Arduino Praxis (4. Auflage)

Errata/Korrekturen:

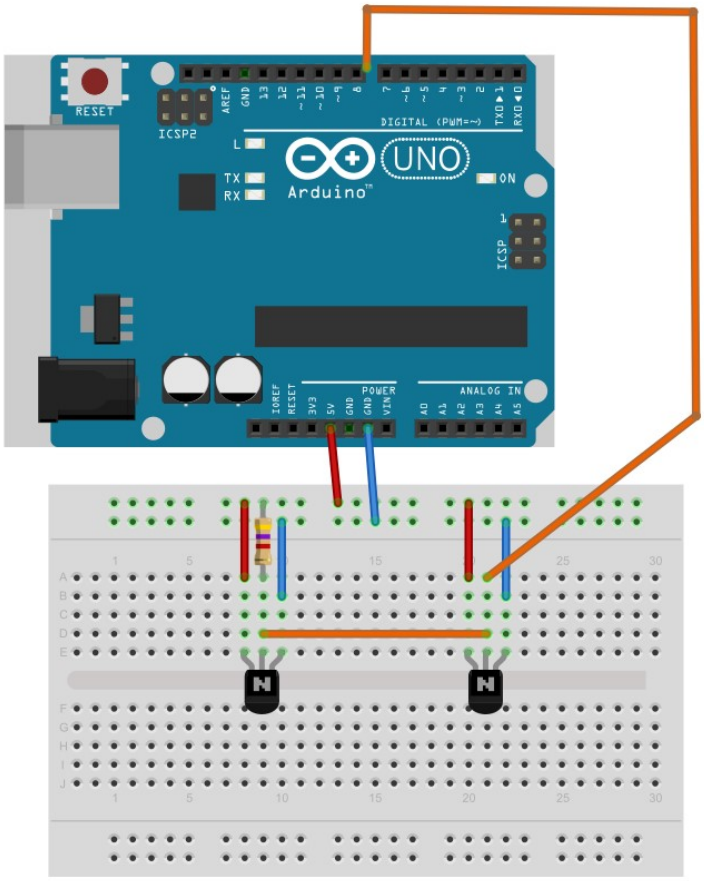
Seite	Beschreibung	Datum
193	Abbildung 5.11 Pin 3 von IC2 an +5V statt Pin 3 von IC2 an GND Steckbrett:
